Bescheid

über die Änderung und Ergänzung der
allgemeinen bauaufsichtlichen Zulassung
vom 16. Mai 2014

Z-33.41-537

Wärmedämm-Verbundsystem mit angeklebten EPS-Platten

Anlage 7

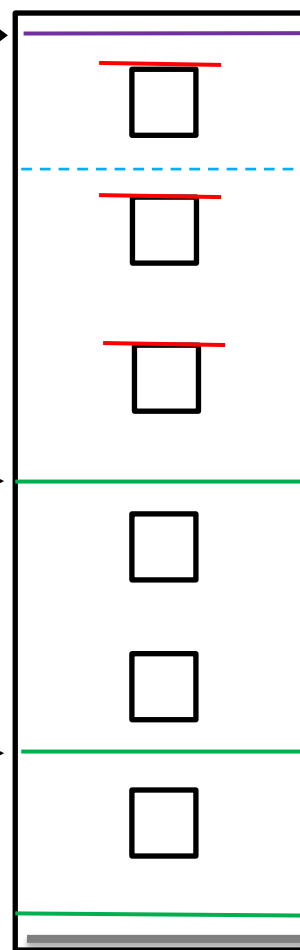
Für schwerentflammbare WDVS mit bis zu 200 mm dicken EPS-Platten müssen zusätzlich zu den in Abschnitt 4.6.2 enthaltenen Bestimmungen folgende konstruktiven Maßnahmen gegen eine Brandeinwirkung von außen ausgeführt werden (siehe Anlage 7):

1. ein Brandriegel an der Unterkante des WDVS bzw. maximal 90 cm über Geländeoberkante oder genutzten angrenzenden horizontalen Gebäudeteilen (z. B. Parkdächer u. a.)

2. ein Brandriegel in Höhe der Decke des 1. Geschosses über Geländeoberkante oder angrenzenden horizontalen Gebäudeteilen nach Nr. 1, jedoch zu dem darunter angeordneten Brandriegel mit einem Achsabstand von nicht mehr als 3 m. Bei größeren Abständen sind zusätzliche Brandriegel einzubauen.

3. ein Brandriegel in Höhe der Decke des 3. Geschosses über Geländeoberkante oder angrenzender horizontaler Gebäudeteile nach Nr. 1, jedoch zu dem darunter angeordneten Brandriegel mit einem Achsabstand von nicht mehr als 8 m. Bei größeren Abständen sind zusätzliche Brandriegel einzubauen.

4. weitere Brandriegel an Übergängen der Außenwand zu horizontalen Flächen (z. B. Durchgänge, -fahrten, Arkaden), soweit diese in dem durch einen Brand von außen beanspruchten Bereich des 1. bis 3. Geschosses liegen.

Weiterhin ist ein Brandriegel (wie vorstehend beschrieben) maximal 1,0 m unterhalb von angrenzenden brennbaren Bauprodukten (z. B. am oberen Abschluss des WDVS unterhalb eines Daches) in der Dämmebene des WDVS anzuordnen. Dieser Brandriegel ist mit einem Klebemörtel vollflächig anzukleben.

Anordnung der zusätzlichen Brandschutzmaßnahmen gemäß Abschnitt 4.10

Brandriegel gegen Brandeinwirkung von außen

BR 1-3:
vollflächig angeklebt mit mineralischem
Klebemörtel und zusätzlich gedübelt

- maximal 1,0 m unterhalb von angrenzenden brennbaren Bauprodukten (z. B. Dächer)
- vollflächig angeklebt mit Klebemörtel

Brandriegel alle 2 Geschosse gemäß
Zulassungsabschnitt 4.6.2

Sturzschutz / 3-seitige Einhausung
gemäß Zulassungsabschnitt 4.6.2

3. BR

In Höhe der
Decke über dem
3. Geschoss

2. BR

In Höhe der Decke
über dem 1. Geschoss

1. BR

Bereich mit
BR mind. alle 2 Geschosse **oder**
Sturzschutz über / um Außenwandöffnungen
gemäß Zulassungsabschnitt 4.6.2

max. 8 m

max. 3 m

max. 0,9 m
